TRANS/WP.29/GRRF/2003/11
22 novembre 2002

Forum mondial de l'harmonisation des Règlements
concernant les véhicules (WP.29)
Groupe de travail en matière de roulement et de freinage
(Cinquante-troisième session, 3-7 février 2003,
point 1.1. de l'ordre du jour)

PROPOSITION DE PROJET D'AMENDEMENT AU RÈGLEMENT No 13

Transmis par l'expert de la Fédération de Russie

Figure 1

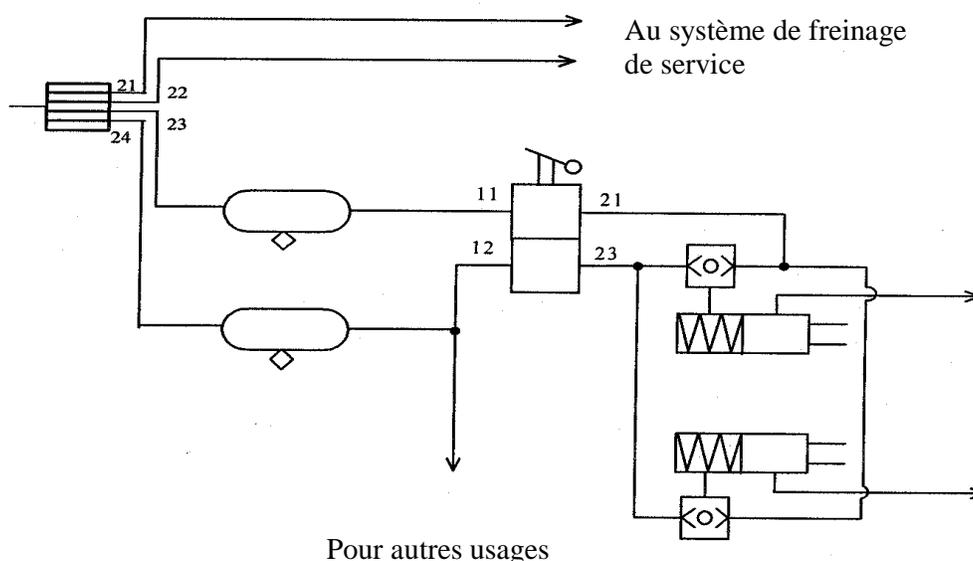
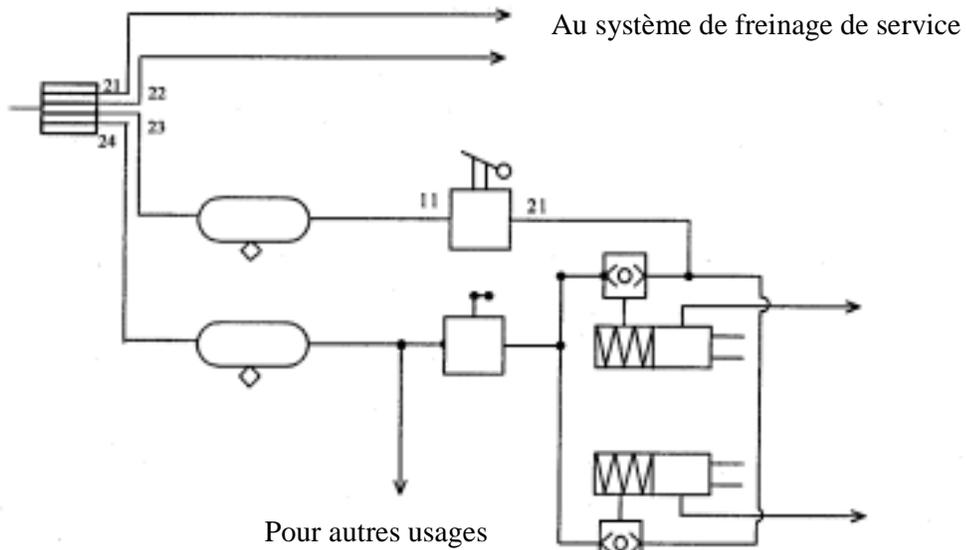
Sur les autobus, le système de desserrage des freins à ressort est muni d'un robinet à main combiné. De plus, le robinet principal, qui assure la commande proportionnelle de la chambre des ressorts, est couplé à un deuxième robinet qui commande le système de desserrage auxiliaire (Wabco 961 722 2620 ... 2640). Les deux robinets (principal et auxiliaire) sont reliés à la même commande. Le principe de cette transmission est illustré dans le graphique 1 ci-dessous.

Lorsque le système pneumatique d'un véhicule est rechargé à partir d'une pression nulle, ce schéma est conforme aux prescriptions du paragraphe 2.3, étant donné que les réservoirs du système de freinage de service sont remplis en priorité. Dans tous les autres cas, le desserrage des freins à ressort est possible, même avec une pression nulle dans les réservoirs du système de freinage de service, ce qui va à l'encontre des dispositions du paragraphe 2.3 (deuxième partie).

Il en découle que, lorsqu'on applique le schéma indiqué dans le graphique 1, la commande du système de freinage à ressorts n'est pas conforme aux dispositions du paragraphe 2.3. Pour éliminer cette incohérence, il faut disposer d'une commande distincte pour le système de freinage de stationnement et pour le système de desserrage auxiliaire (voir graphique 2).

"3.3 Lorsque le système de desserrage auxiliaire utilise de l'air comprimé, il doit être mis en action au moyen d'une commande distincte, indépendante de celle utilisée pour serrer les freins à ressort."
